## Urząd Miasta Zgierz

PŚ.0003.10.2025

**Fwd: Notatka ze spotkania 09.10.2024 - tory łucznicze w Zgierzu**

### Notatka ze spotkania

wariorit zamienn;  
korekta p6 pomiarach

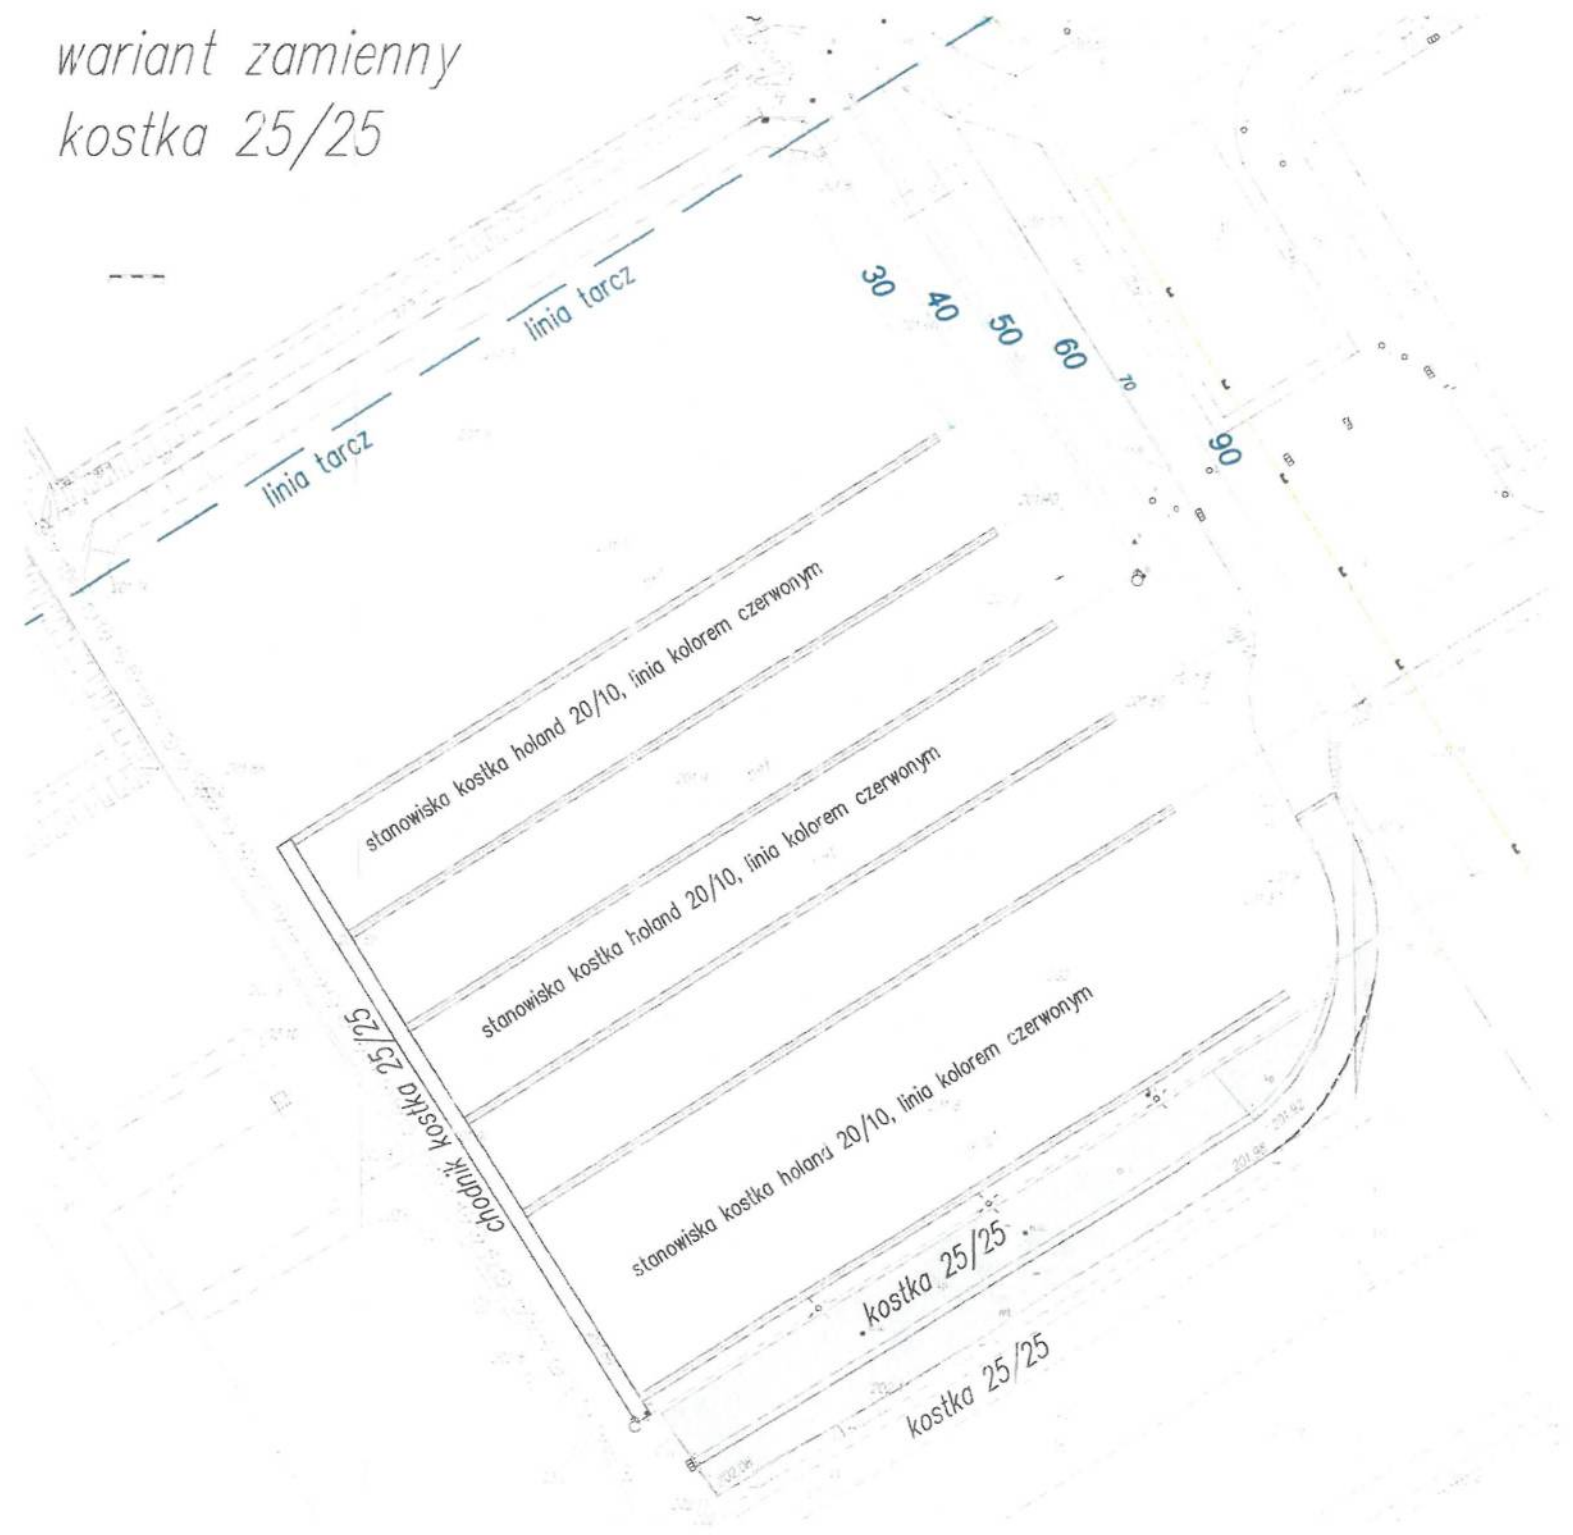
W dniu 28.02.2025 o godz 14.30 p. Zbigniew Adamek przedstawił mapkę torów łuczniczych - wariant zamienny korekty po pomiarach . Po szczegółowym zapoznaniu w godzinach późniejszych trenerzy stwierdzili, że przy tym układzie tory łucznicze nie będą spełniały wymogów Regulaminu WA I PZŁucz. Niezrozumiałe dla nas jest, dlaczego przesuwana się chodniki odległościowe aby były równoległe do tak zwanego „strzałochwytu”, który nie spełnia warunków w myśl regulaminu łucznictwa, brak odległości pomiędzy linią mat a wałem – niemożność ustawienia mat łuczniczych. W związku z powyższym anuluję moją akceptację w/w mapki (wariant zamienny) o czym poinformowałam p. Zbigniewa Adamka w rozmowie telefonicznej następnego dnia tj 01.03.2025r godz. 10.10.

Akceptuję

stanowisko strzelań przekrój

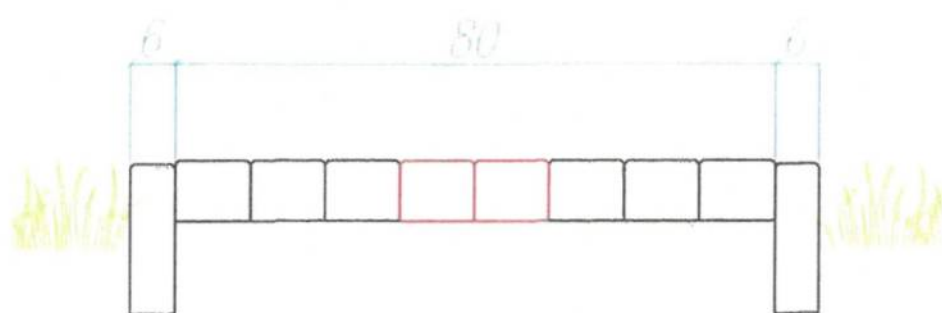
Zwracamy się z prośbą o akceptację układu stanowisk strzeleckich oraz wybranie sposobu utwardzenia stanowisk strzeleckich. Zgodnie z zapisami PFU utwardzenie wg poniższego:

stanowiska kostka holand 20/10.  
linia kolorem czerwonym

Utwardzenie stanowisk strzeleckich systemem kostką brukową holand.
